Mission régionale d'autorité environnementale
ÎLE-DE-FRANCE

**Avis délibéré
sur le projet de renouvellement urbain du quartier des
« Fauvettes Joncherolles »
à Pierrefitte-sur-Seine (93)**

**N°MRAe 009458/A P
du 11/02/2026**

Figure 1: plan des lots du projet (à g. dans EI 2023, p87, à dte dans EI 2025, T1, p35)

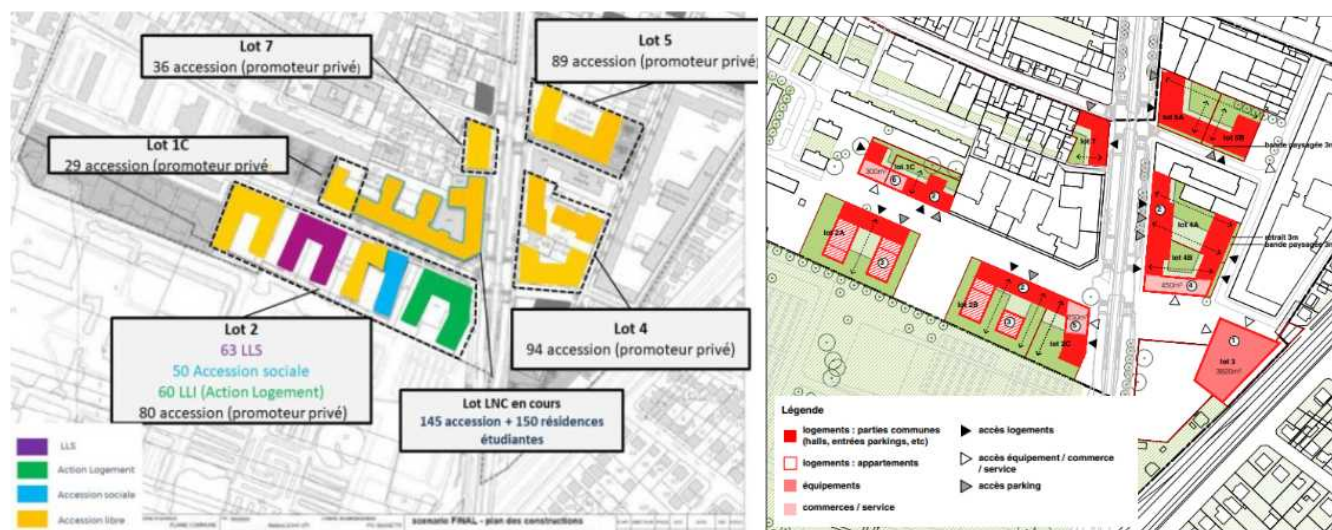
Dans le précédent avis de l'Autorité environnementale, la description du projet était jugée imprécise. Les hauteurs bâties des nouvelles constructions n'étaient pas spécifiées. Il était indiqué que les nouveaux logements seraient « moins hauts que l'existant ». Les évolutions de surface de plancher et de capacité de stationnement automobile n'étaient pas décrites. Aucun plan de masse ne représentait de manière détaillée les futures constructions.

L'étude d'impact actualisée précise les hauteurs bâties des futurs bâtiments (R+1 à R+7 - plan p.447) et illustre plus précisément la volumétrie des futures constructions (T1, p34). La surface de plancher à démolir n'est toujours pas précisée dans le dossier. Le projet prévoit l'aménagement de 490 places de stationnement automobile sur les lots privés, et de 1 620 places de stationnement vélo. L'évolution de la capacité de stationnement (par rapport à l'existant) n'est pas caractérisée.

(1) L'Autorité environnementale recommande, s'agissant de la description du projet :

- de préciser les évolutions de surface de plancher et de capacité de stationnement automobile entre l'état initial et l'état projeté sur le périmètre de la Zac ;
- de décrire les modalités de reconstitution de l'offre de logements démolis, et in fine, d'évaluer les incidences de cette reconstitution sur l'environnement et la santé humaine.
